განმარტებითი ბარათი ქ. თბილისის საგანგებო სიტუაციების მართვის მთავარი სამმართველოს ES 8 18 00070875 16/10/2018წ. წერილთან დაკავშირებით

ამჟამად მოგვმართა დამკვეთმა და გვთხოვა განმარტების გაკეთება საგანგებო სიტუაციების მართვის მთავარი სამმართველოს ES 6 18 00068047 04/10/2018წ. წერილში დაფიქსირებული ხარვეზების შესახებ. აღნიშნულის შესახებ განვმარტავთ შემდეგს:

შპს „ჰიდროლეა ტრეიდინგი" ქ. თბილისი, ატენის ჭუჩის შესახვევი ნაკეთი ს.კ. 01.14.14.005.242 სასტუმროს მშენებლობა. მდ. ვერეს ხეობაში, მზიურში, ჭაბუა ამირეჯიბის გზატკეცილიდან შესასვლელ - გამოსასვლელის მოწყობა, არსებული შესასვლელ - გამოსასვლელის რეკონსტრუქცია. საგზაო მოძრაობის ორგანიზაციის დროებითი სქემა. საკონტაქტო პირი: ირაკლი ჩირაძე 577730524

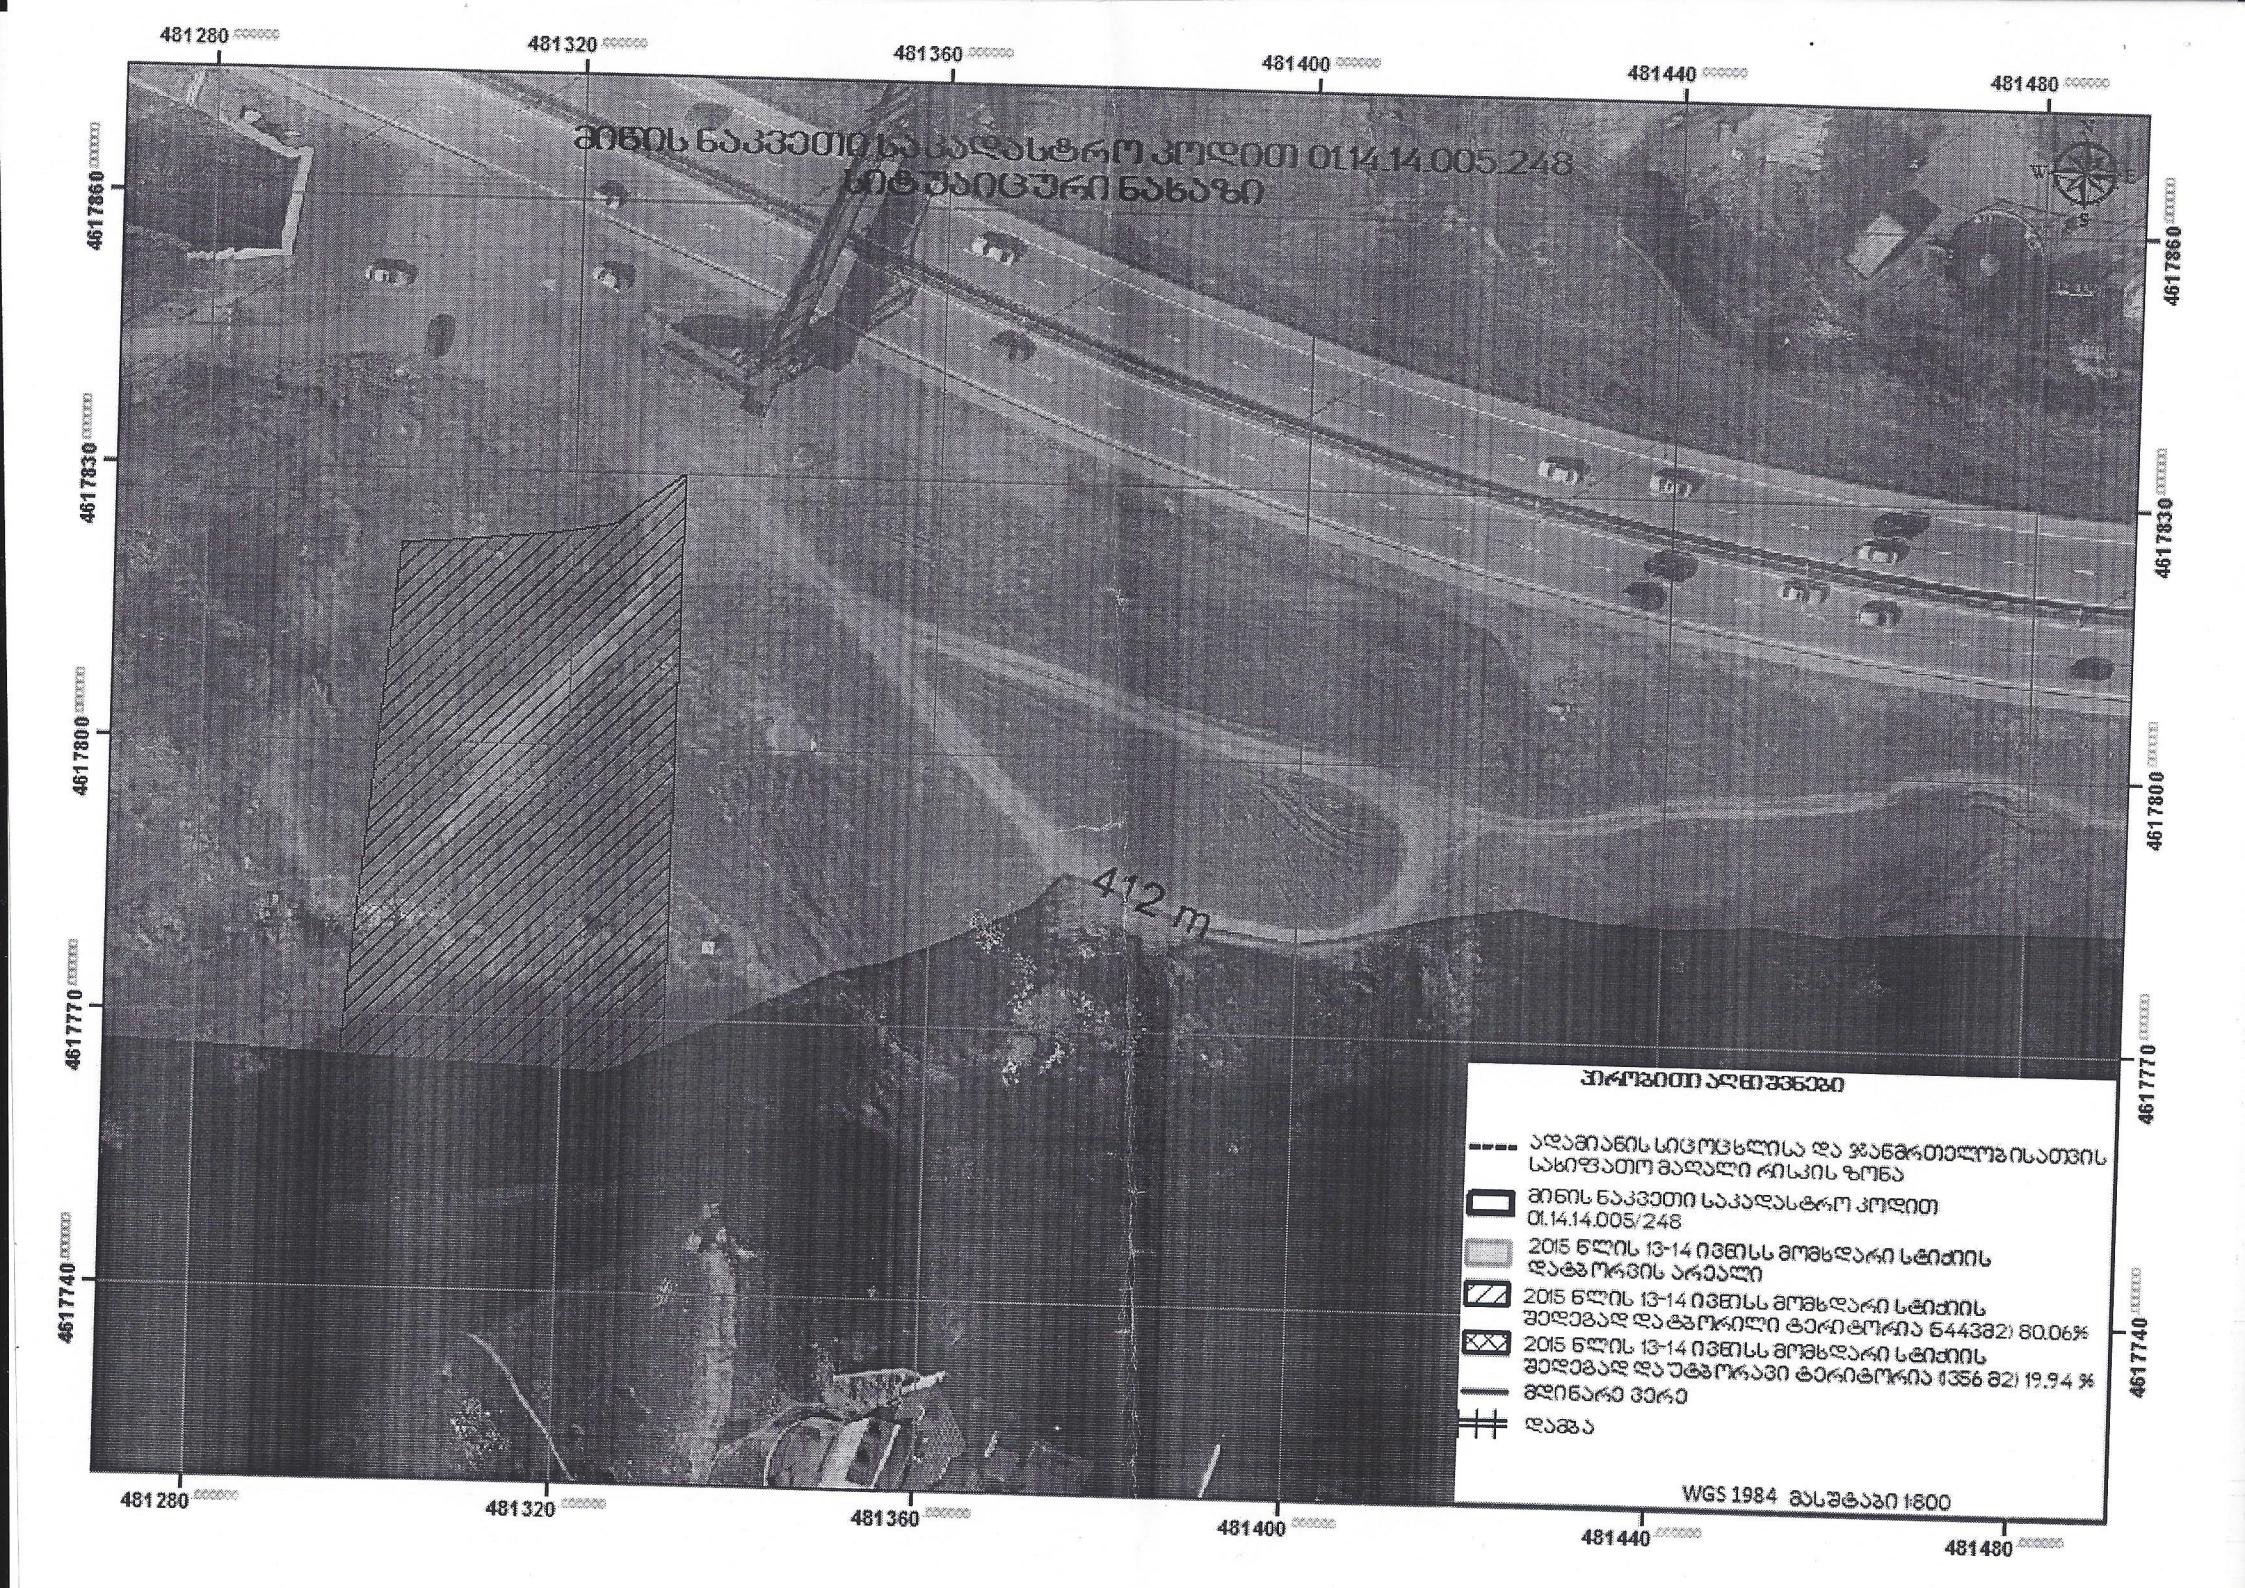
სააგენტოში წარმოდგენილი საკადასტრო კოდის 011414005/242 მიხედვით, თქვენ საკუთრებაში არსებული ტერიტორია არ ხვდება „მდინარე ვერეს ხეობაში ადამიანის სიცოცხლისა და ჯანმრთელობისათვის რისკის შემცველი ზონის“ ფარგლებში. სამშენებლო ტერიტორიის დიდი ნაწილი მოქცეულია იმ ზონაში, რომელიც 2015 წლის 13-14 ივნისს დაიტბორა გმირთა მოედნის გვირაბის დახშობის გამო (იხ. დანართი).

ამდენად, მშენებარე ნატანდამჭერი ცხაურების აგებისა და კალაპოტის რეაბილიტაცია-რეკონსტრუქციის შემდეგ, ზონირებით განსაზღვრული არეალების შემომსაზღვრელი იზოხაზების გათვალისწინებით, ასევე, საპროექტო ტერიტორიის ტოპოგრაფიის მინიმუმ 0.5 მეტრით ამაღლებით მაქსიმალური რეაბილიტაცია-რეკონსტრუქციის არეალის (ზ.დ. 412მ.) ზევით, სააგენტოს, თავისი კომპეტენციის ფარგლებში, შესაძლებლად მიაჩნია დაგეგმილი ობიექტის მშენებლობა
